BUREAU DE LA CLE DU SAGE ESTUAIRE DE LA LOIRE

RÉUNION DU 29 AOÛT 2024

3a. Dossier d'autorisation environnementale – Projet de renouvellement et d'extension de la carrière de « La Pointe des Chemins » - Rouans – Chaumes-en-Retz : Deuxième présentation sur la base des compléments apportés

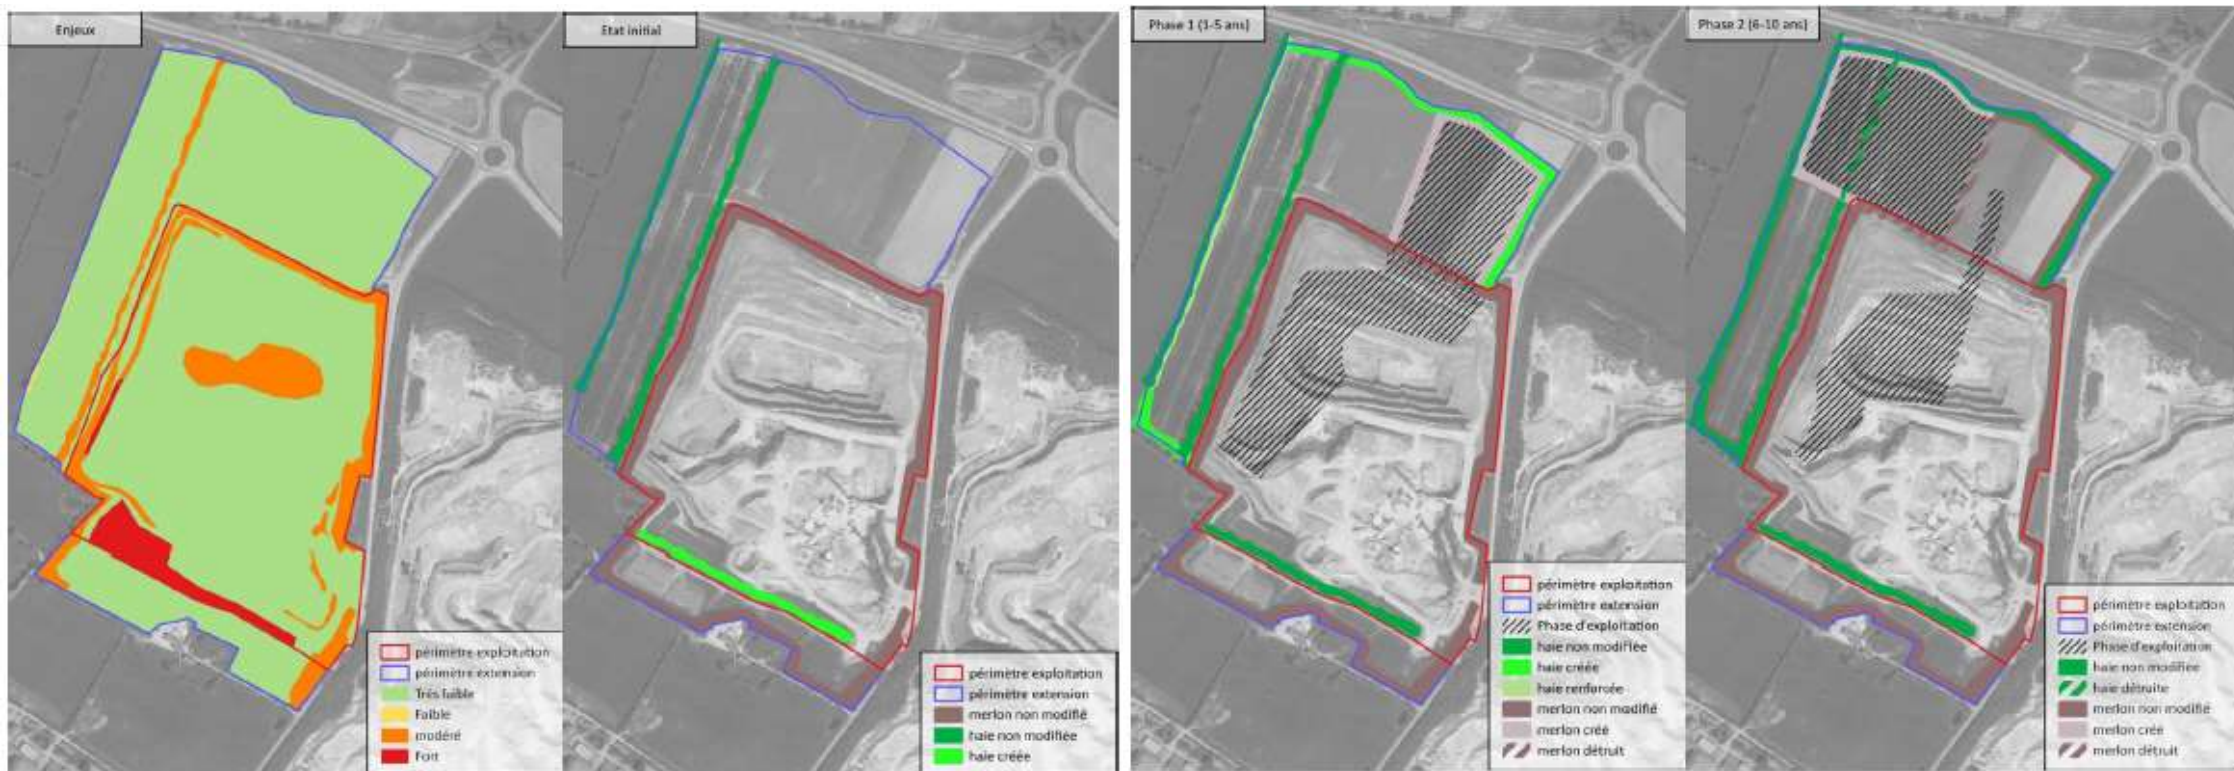
- Analyser les fonctionnalités hydrauliques et antiérosives des haies replantées, notamment pour s'assurer que les haies mises en place soient perpendiculaires à la pente, placées sur talus, etc. (*article 10 du règlement du SAGE en vigueur*).

Remarque de l'équipe d'animation du SAGE :

Les compléments apportés montrent la conformité du projet avec l'article 10 du règlement du SAGE.

L'équipe relève néanmoins que les haies ne sont pas placées sur talus.

« Le projet compense les linéaires de plantations détruits par des linéaires supplémentaires, plantés avant le démarrage des travaux.

*Pour ce qui est des fonctionnalités hydrauliques, toutes les haies détruites et replantées se situent **au sein du même bassin versant** (ruisseau des champs Balants).*

*Le phasage de création/destruction de haies présenté en annexe 2 met en évidence que pour chaque linéaire détruit, **un linéaire plus important** encore est créé/renforcé **parallèlement** et à moins de 250 m des haies détruites, et en amont hydraulique. Elles sont positionnées au niveau du terrain naturel.*

Les nouvelles haies proposent donc les mêmes fonctionnalités vis-à-vis de la limitation des ruissellements. »
